행정중심복합도시건설사업  
개발계획(제62차) 변경제안 및  
실시계획(제55차) 변경신청 설명서

2022. 1.

한국토지주택공사

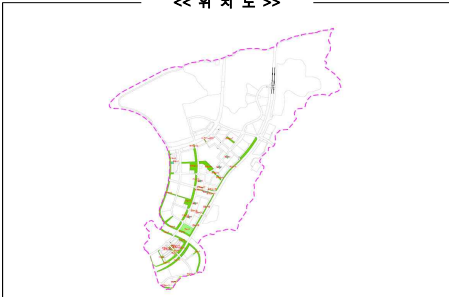
- 도시계획시설사업 실시계획(변경) 인가 신청

- 변경사유 : 신규 공사 추가

- 신규 보행자도로(4개소) 추가
- 면적 : (기정) 217,288.0㎡ → (변경) 218,998.0㎡ (증 1,710㎡)

- (보행자도로 추가) 보행자도로 2개소 → 보행자도로 6개소
- (기정) 보행자도로 1,150㎡ → (변경) 보행자도로 2,860㎡ (증 1,710㎡)
